*Oggetto:* [ID: 8593] Comune di Acquasanta Terme (AP) - Progetto S.S.4 "Salaria" – Tratto Trisungo-  
Acquasanta: 2° lotto dal Km 155+400 (galleria "Valgarizia") al km 159+000. Intervento  
Commissariato ex DPCM del 16/04/2021 – CUP F84E20002570001

**Proponente:** Anas S.p.A.

*Parere tecnico-istruttorio della Direzione generale Archeologia belle arti e paesaggio del MiC*

Fig. 1 – Tracciato di progetto (Alternativa 1, in rosso) e indicazione delle Alternative su carta dei vincoli paesaggistici (cfr. elaborato T00-IA12-AMB-CT04-A)

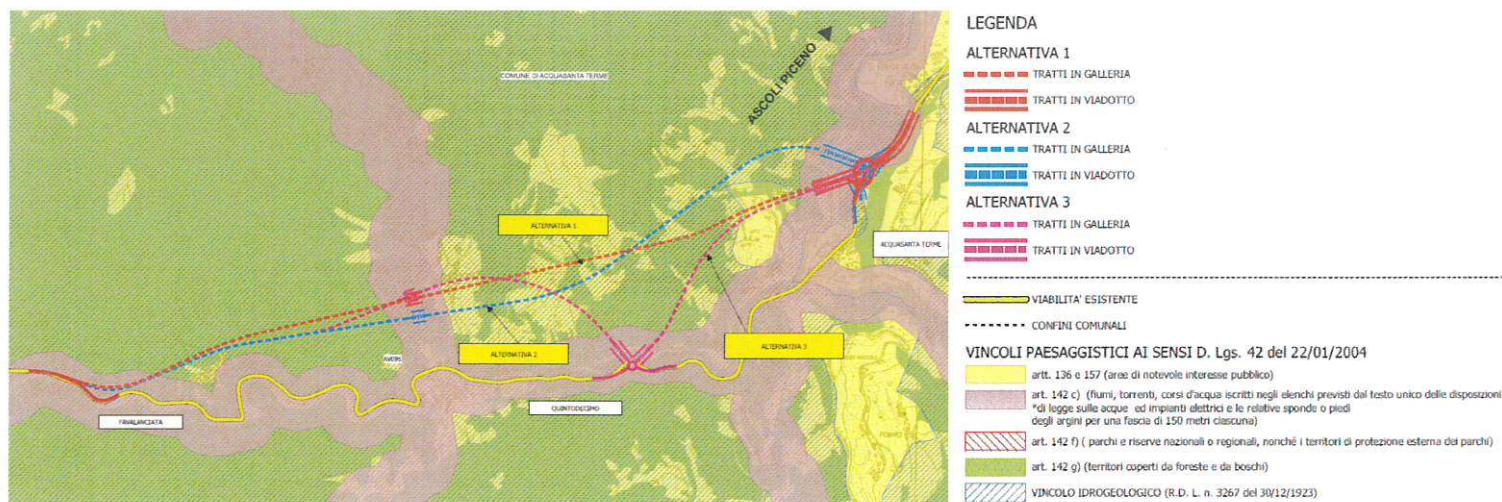
- E' presente lo studio di tre alternative al nuovo tracciato, già visionate in sede di PFTE da questa Soprintendenza che ha ritenuto l'alternativa n. 1 migliore da punto di vista archeologico dell'area, e che anche dal punto di vista ambientale e paesaggistico viene ritenuto quello da preferire;
